STUDER

Service Information

A820 Modifications
S/N 1'000 - 1'110

SI 93/85 D/E

1. Basisprint Audio 1.820.700.00

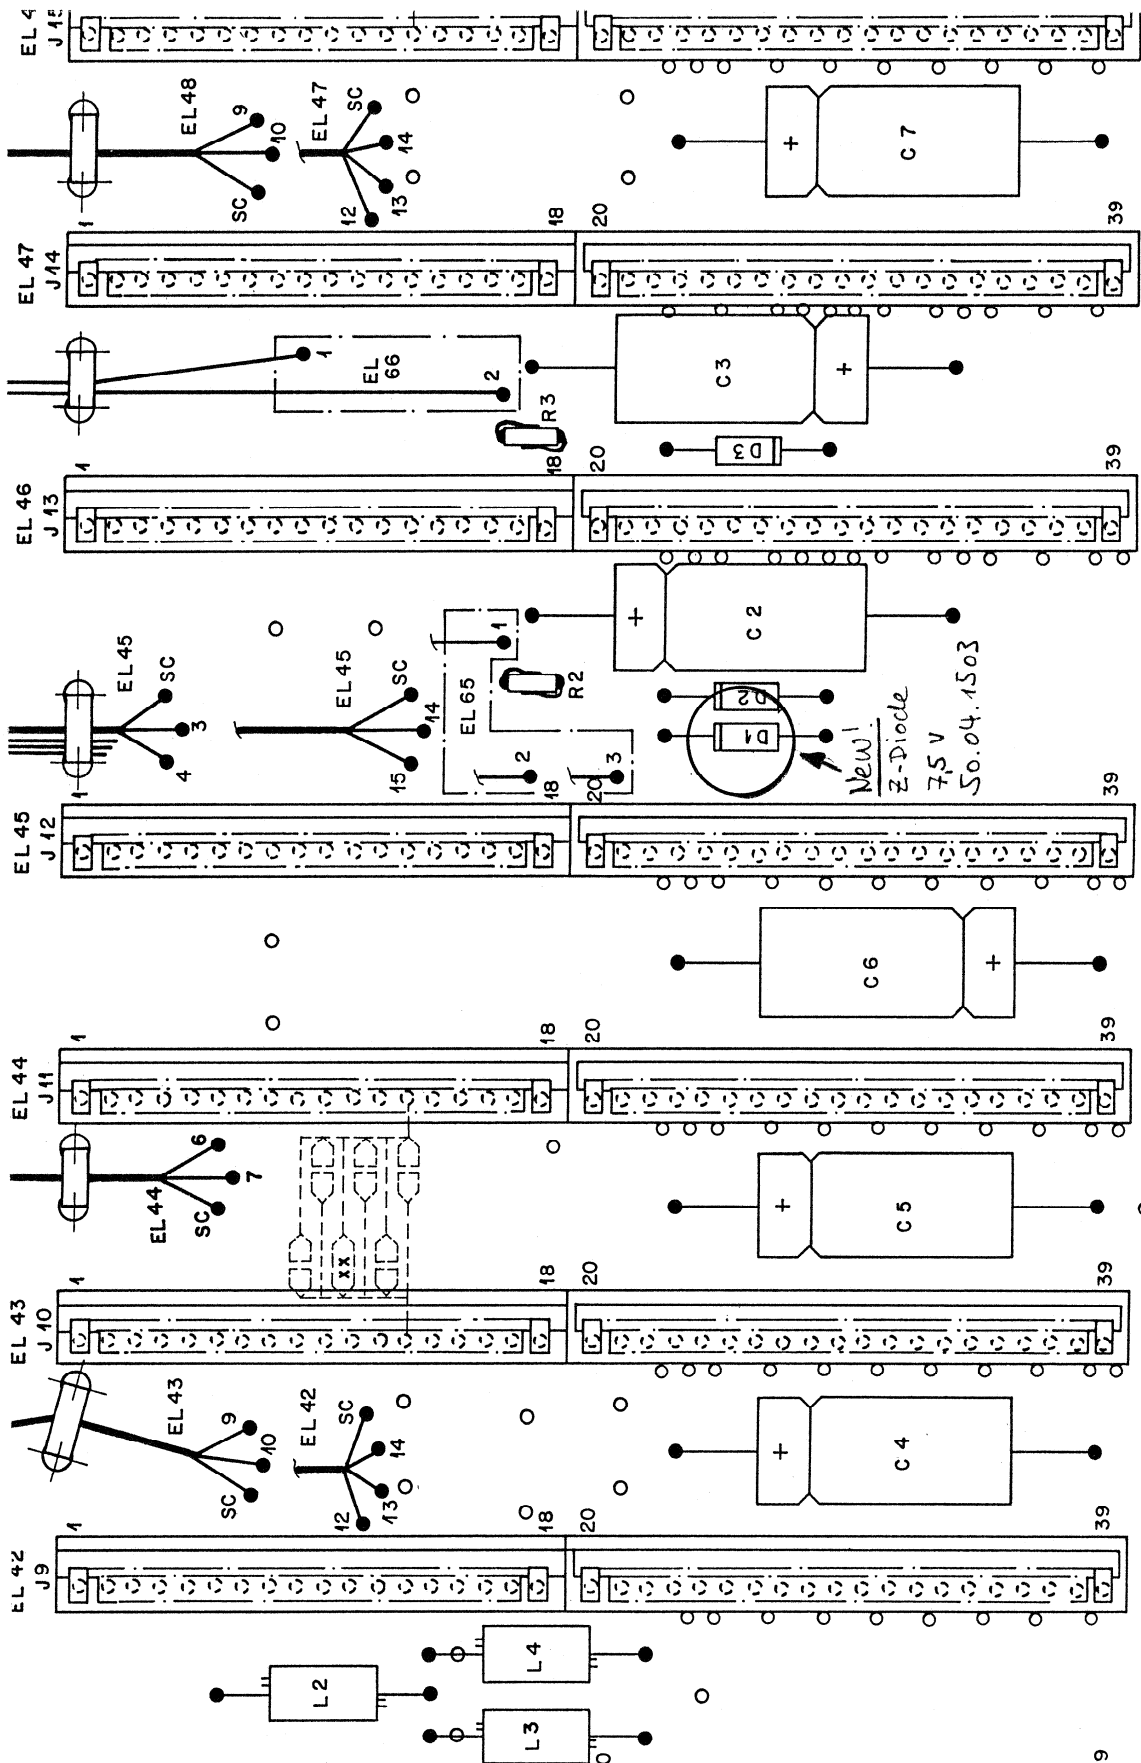
Die eventuell auftretende Spannungsspitze bei gestörtem Betrieb des 5V Stabilisators, (z.B. Defekt am Schalttransistor), muss mit 2 Zehner-Dioden abgefangen werden. Bevor die "Crow-bar" - Schaltung im Stabilisator anspricht (ca. 10 msec.)

The transient peak voltage which could occur if the 5 V stabilizer breaks down, must be eliminated with 2 Zehner-Diodes. This, only for a short time until the "Crow-bar" - circuit on the stabilizer-pcb reacts. (Approx. 10 ms).

- Es ändert in 1.820.700.00:
D1 (1N 4001) ändert auf Zehner-Diode 7,5 V BZX 85 C 7V5
50.04.1503.
- Es ändert in 1.820.701.00:
D4 (1N 4001) ändert auf Zehner-Diode 7,5 V BZX 85 C 7V5
50.04.1503

- On the pcb 1.820.700.00 D1 (1N 4001) changes to Zehner-diode 7,5V BZX 85 C 7V5 50.04.1503
- On the pcb 1.820.701.00 D4 (1N 4001) changes to Zehner-diode 7,5V BZX 85 C 7V5 50.04.1503.

Basisprint Audio 1.820.700.00

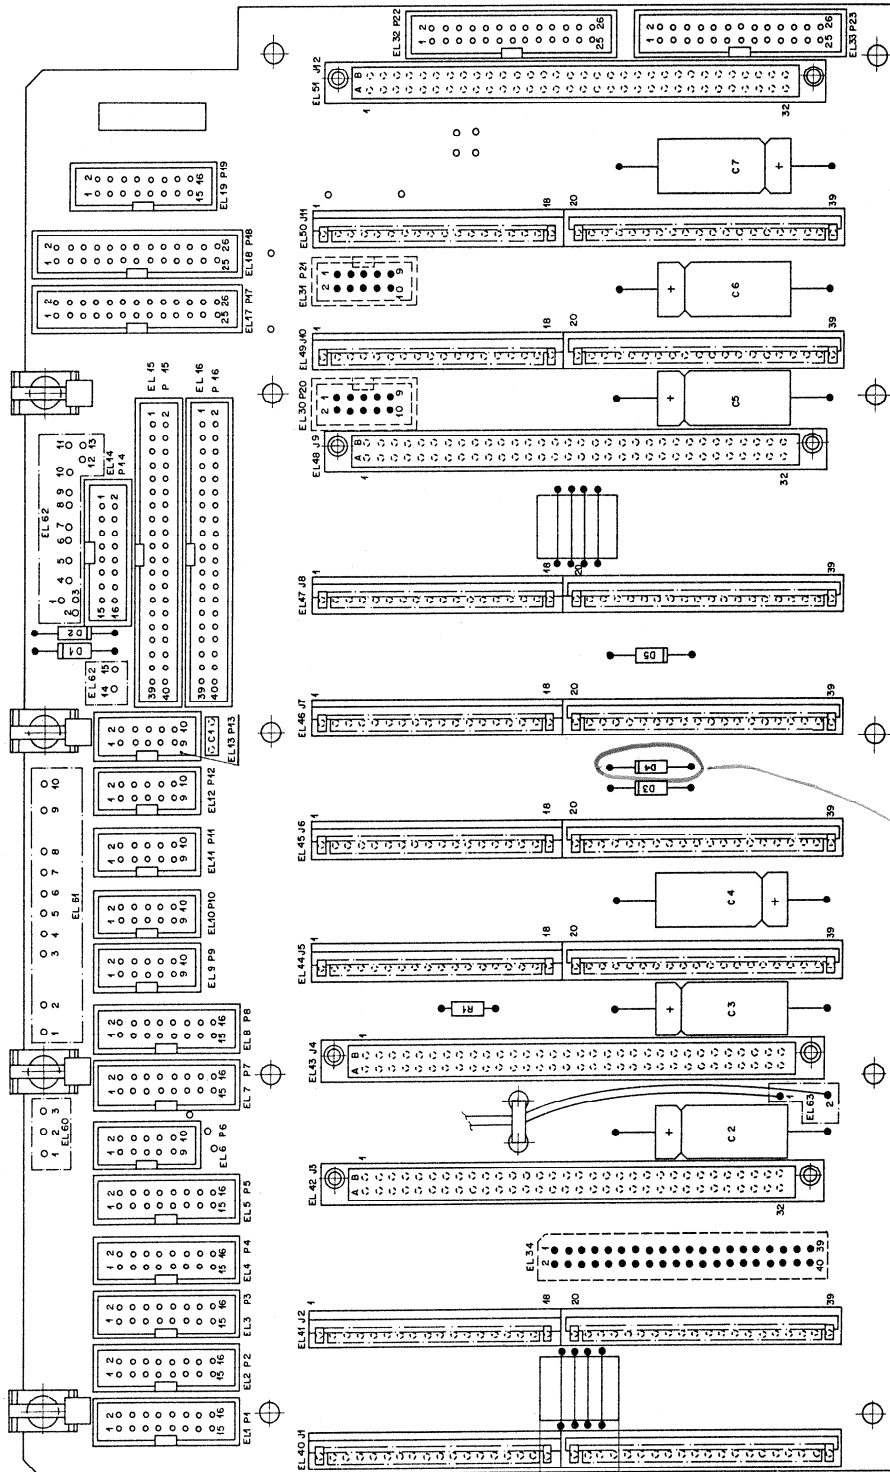
D4 new 22 X 85C 715 Basisprint Tape Deck
 50.04.1503 1.820.701.00

3. Spooling motor driver 1.820.759.00

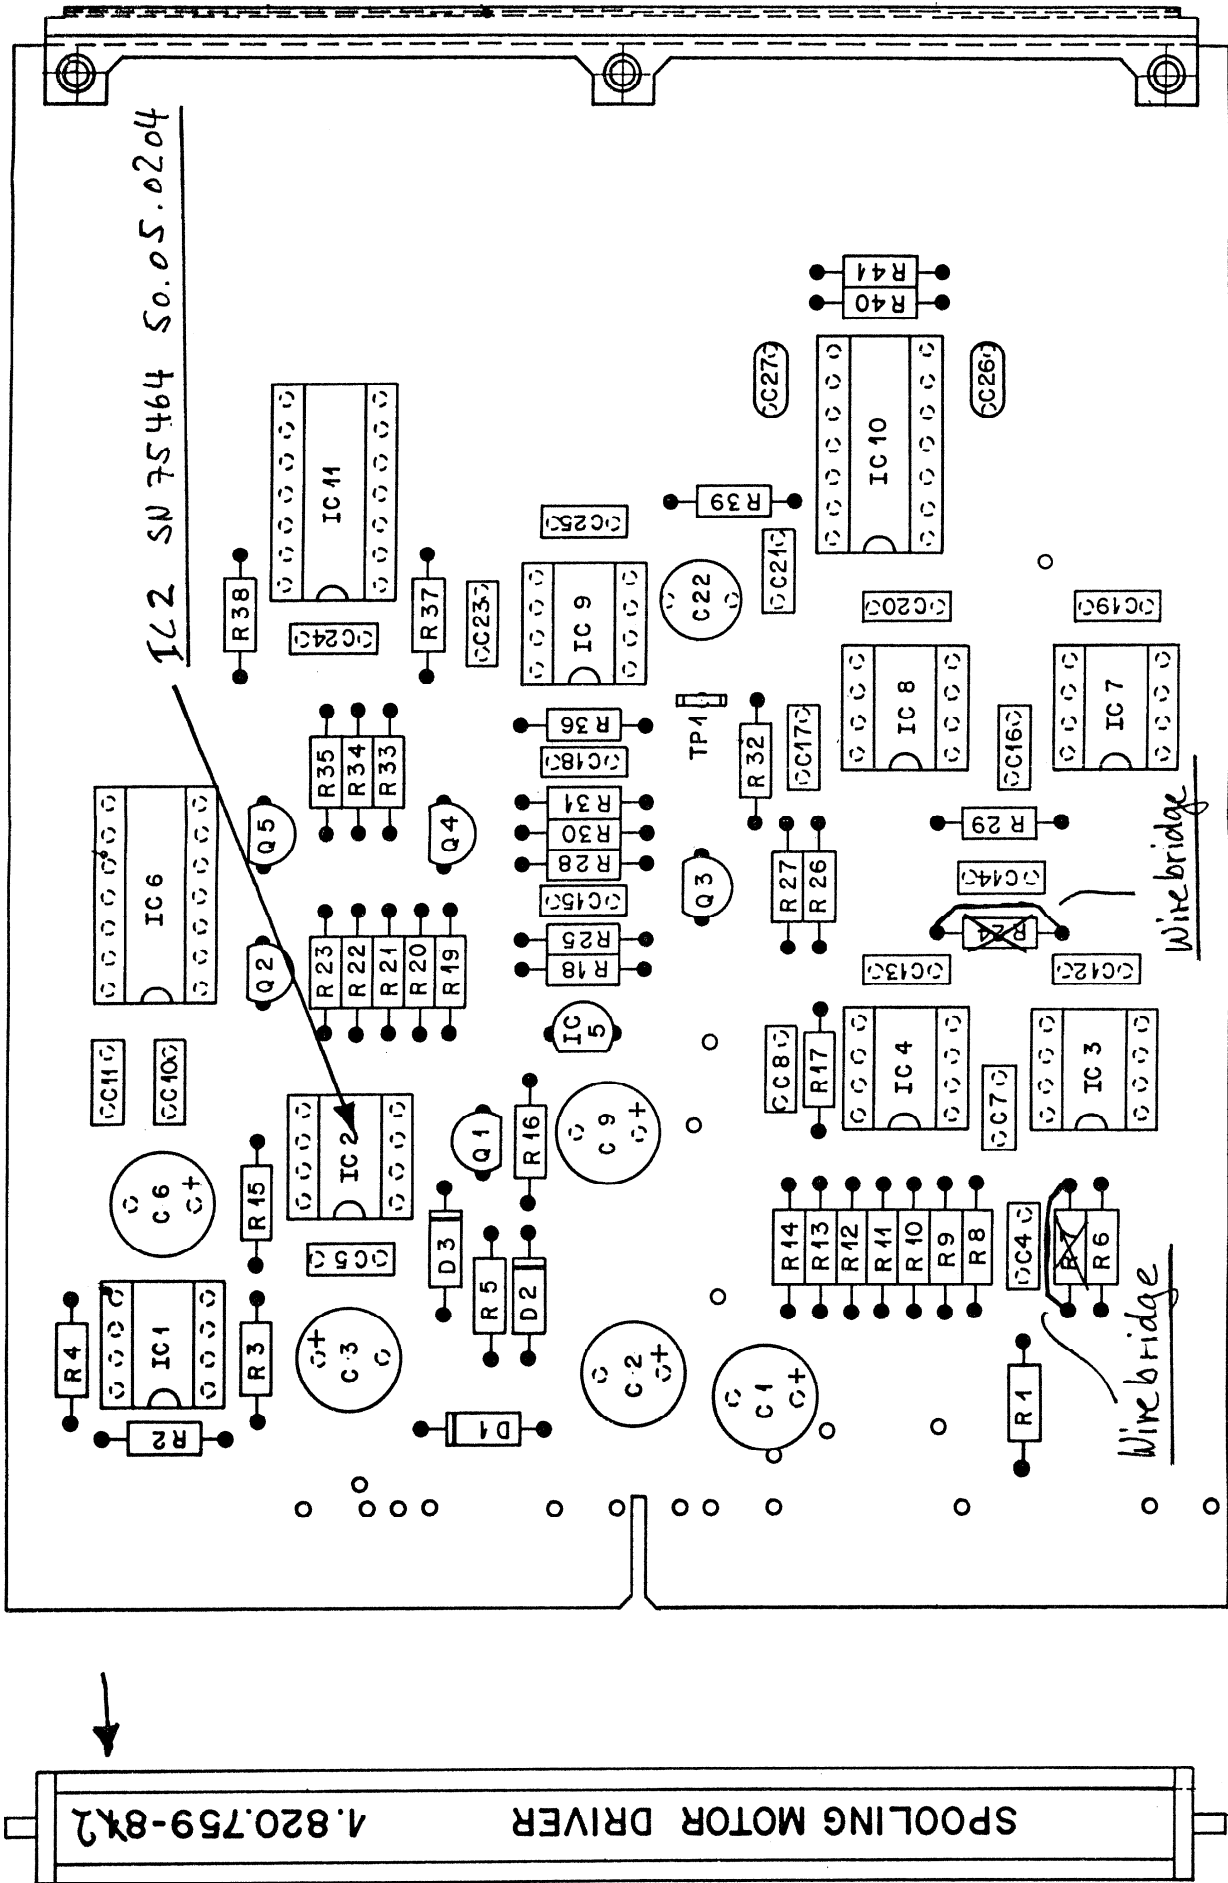
Die Master Software 13/85 und zukünftige Softwares benötigen ein invertiertes TD-PENBR Signal.

The master software 13/85 and future softwares need the signal TD-PENBR inverted.

- IC 2 (SN 75463) wird ersetzt durch SN 75464 50.05.0204. (Print erhält Index .81).
- Die Widerstände R7, R24 wurden durch Drahtbrücken ersetzt. Print erhält Index .82.

- IC 2 (SN 75463) is replaced by SN 75464 50.05.0204. (Print gets index .81).
- The resistors R7, R24 are replaced by wirebridges. Print gets index .82.

4. Fuse / supply failure detector
1.820.737.00

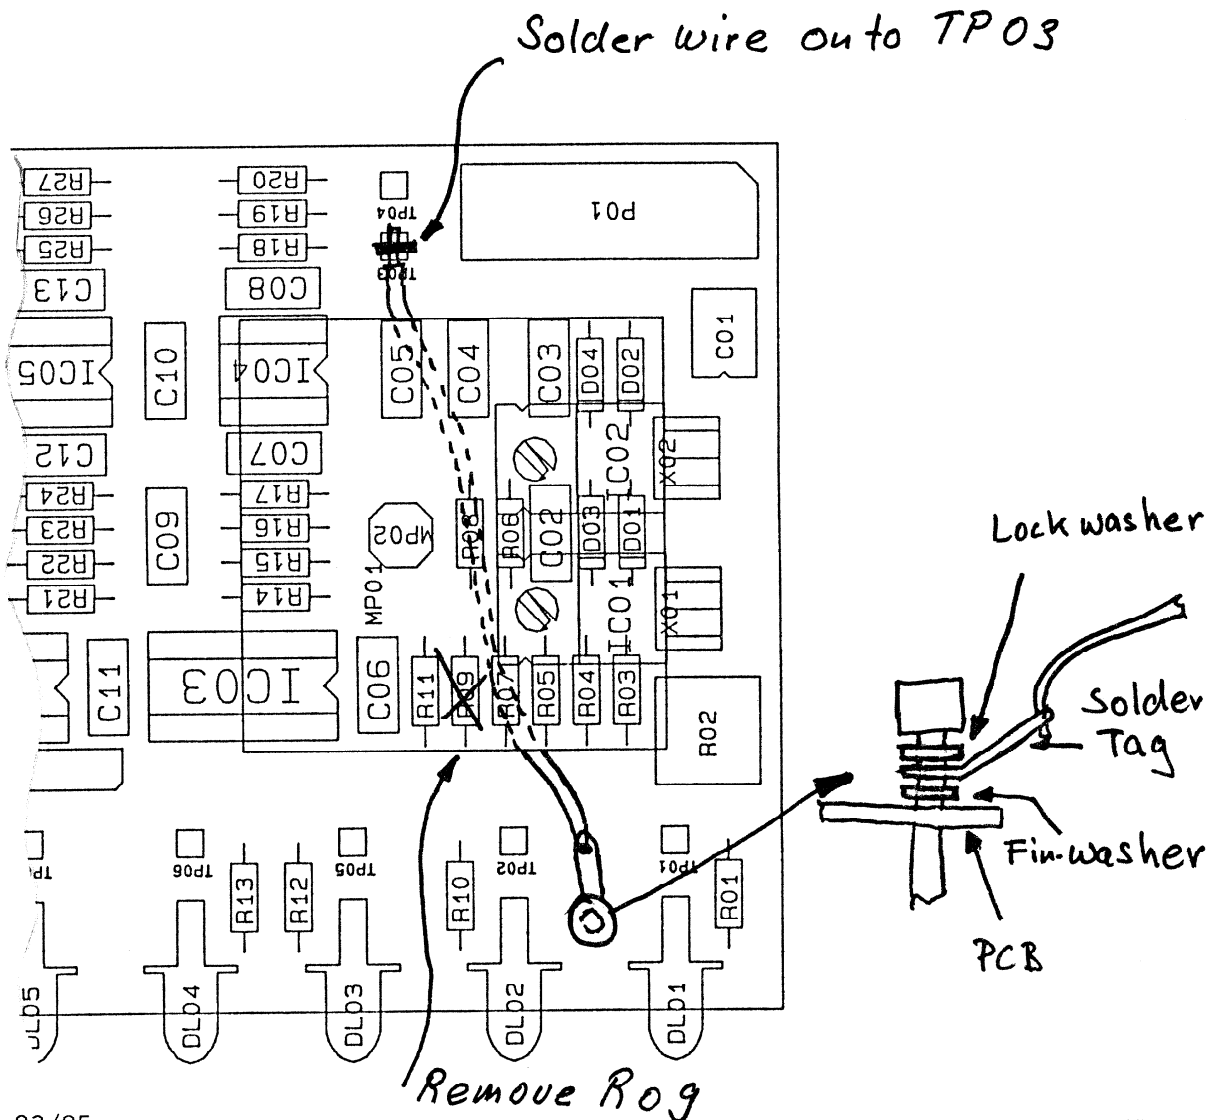
Das Herausziehen des Anschluss-Steckers, kurz nach dem Ausschalten der Maschine, kann den Eingang des IC1, Pin 9 auf dem Tape Deck Periphery Control 1.820.762.00 beschädigen.

Unplugging the connector of the fuse / supply failure detector, shortly after switching off the recorder, can damage the input of IC1, Pin 9 on the tape deck periphery control. 1.820.762.00.

- Zusätzliche 0. Volt Verbindung der Karte mit dem Chassis.
- Der Widerstand R9 3,3 Kohm entfällt.

- Additional grounding of the PCB with the chassis
- Remove resistor R9 3,3 Kohm.

5. Capstan Control Unit 1.820.764.00

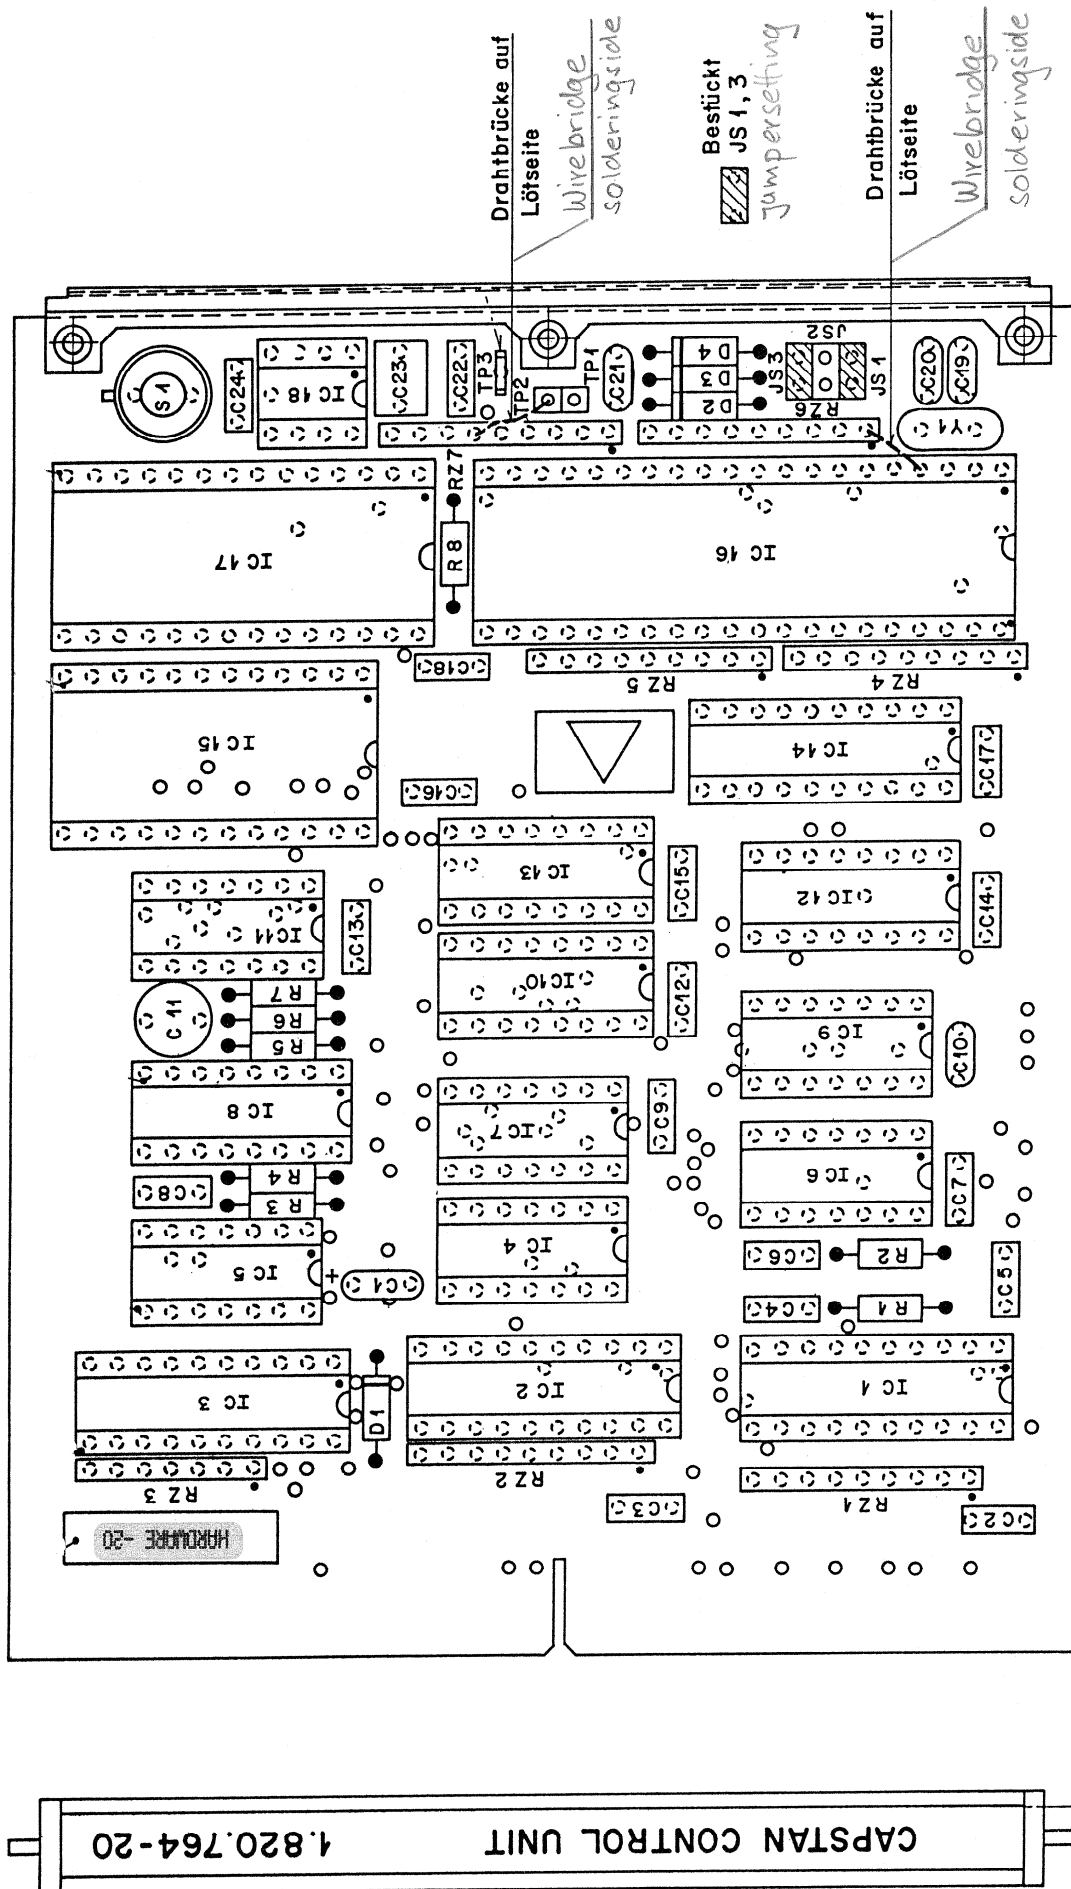
Verbesserung der Genauigkeit der CUT-Funktion. Generelle Softwarebereinigung.

Improved accuracy of the CUT-function. General software up-date.

- Das EPROM (IC 17) ändert auf 1.820.994.20 (13/85)
- Capstan Control Unit ändert von .Index .00 auf 1.820.764.20.

- The EPROM (IC 17) changes to 1.820.994.20 (13/85)
- The capstan control unit changes from index .00 to 1.820.764.20.

1. Wirebridge IC 16, Pin 4 to RZ6, Pin 1.
2. Wirebridge IC 16, Pin 11 to RZ7, Pin 6.
(siehe layout)

6.MP-UNIT TAPE DECK CONTROL
1.820.785.00

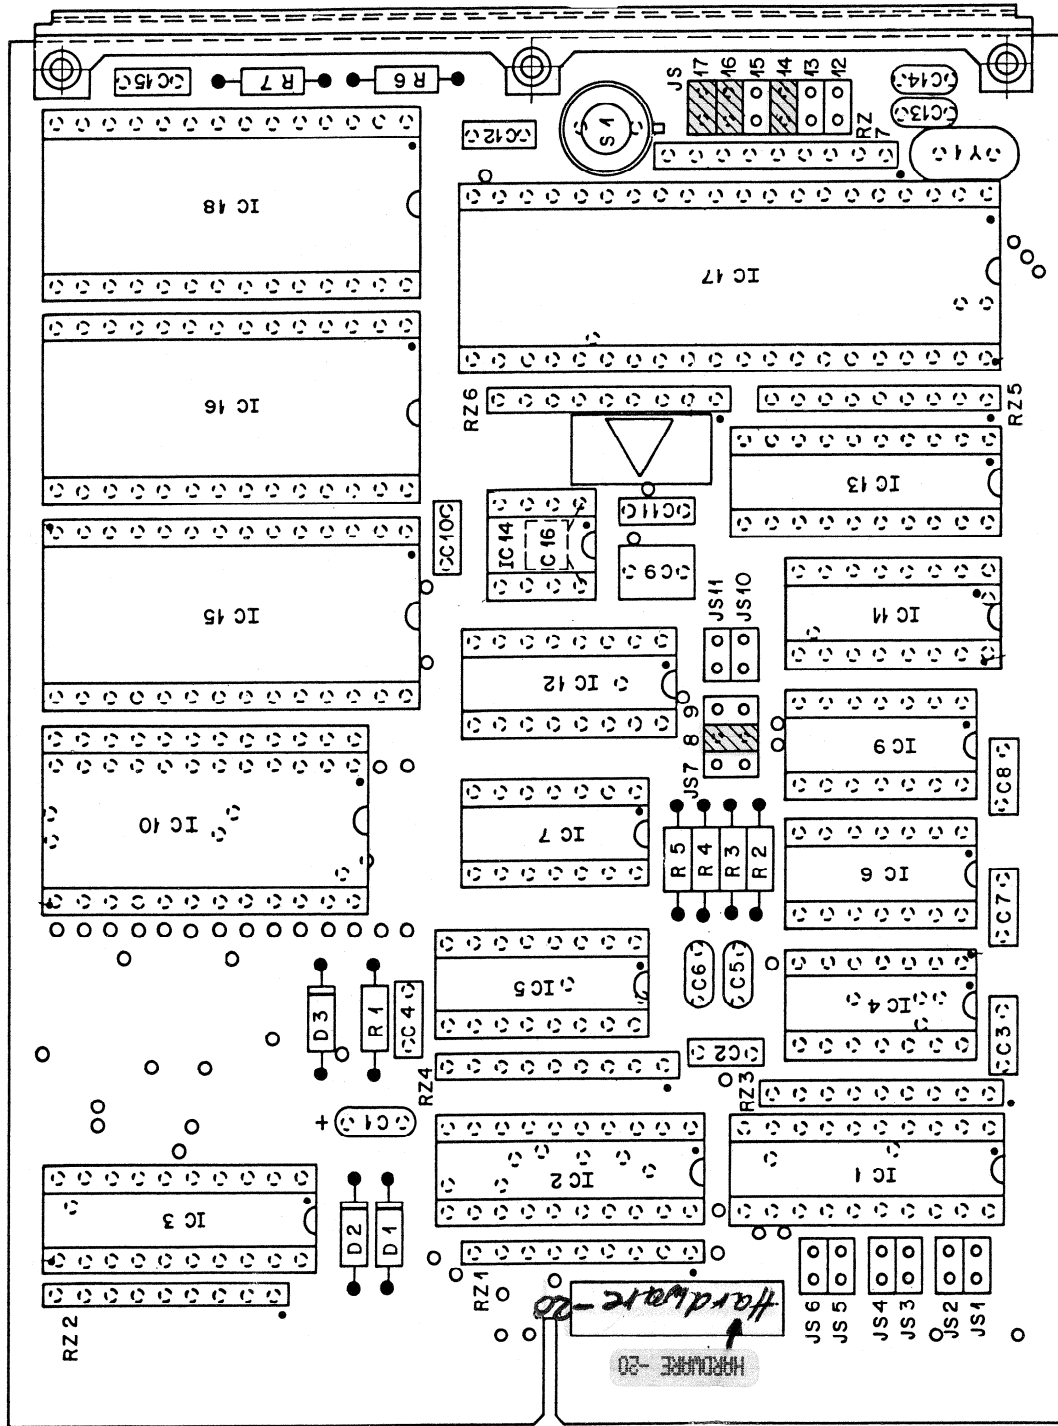
Die neue Tape Deck Software beinhaltet Verbesserungen im Bereich des Bandschutzes bei gestörten Tacho-Signalen.

The new tape deck software incorporates improvements in the area of the tape protection in case of move detector failure.

- EPROM's IC 16, 18 entfernen und ersetzen durch neue Software
26. Juli 1985 IC 16, 18
- Kleber "Hardware-20" auf Komponentenseite anbringen.

- Remove EPROM's IC 16, 18 and replace by new software 26th July 1985 IC 16, 18.
- Attach label "Hardware 20" on to component side of pcb
